河北冀诚电子有限公司

| 制图 | 型号     | GTK-296V9  |        |
| 审核 | 编号     | 296V9-0    |        |

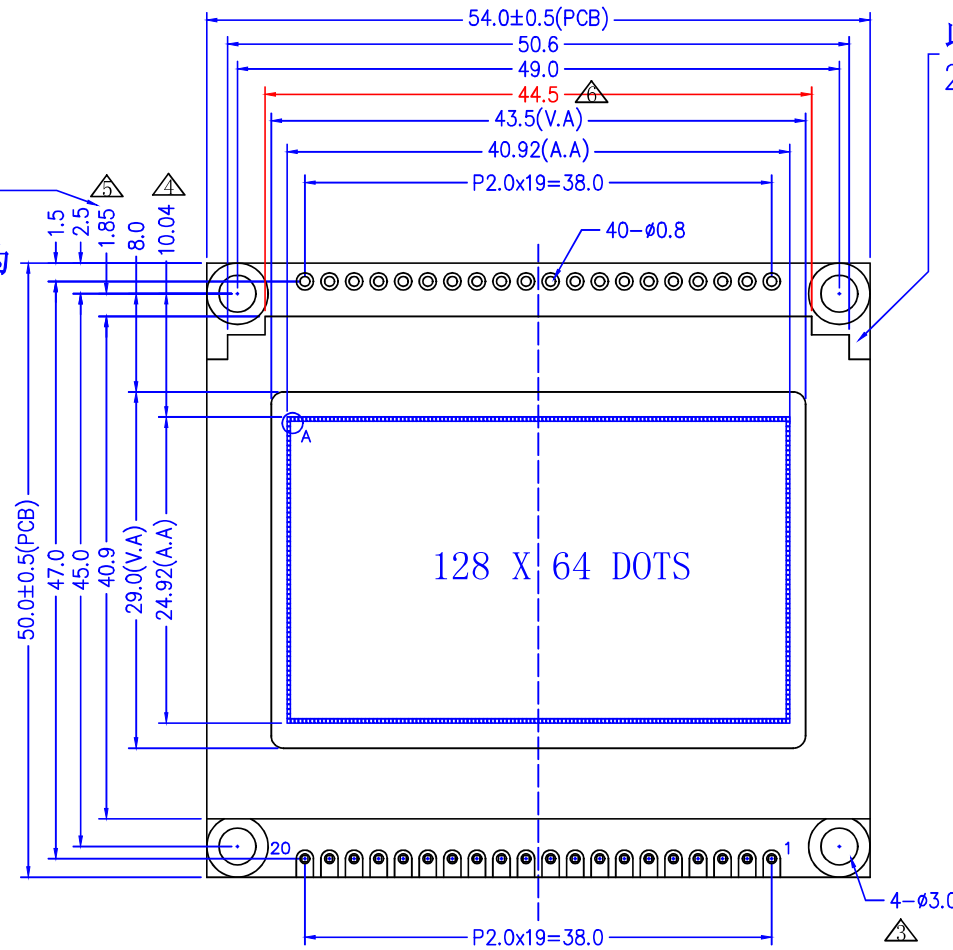
此尺寸由  
2.25mm改为  
1.85mm。

此处由1个台阶改为  
2个台阶。
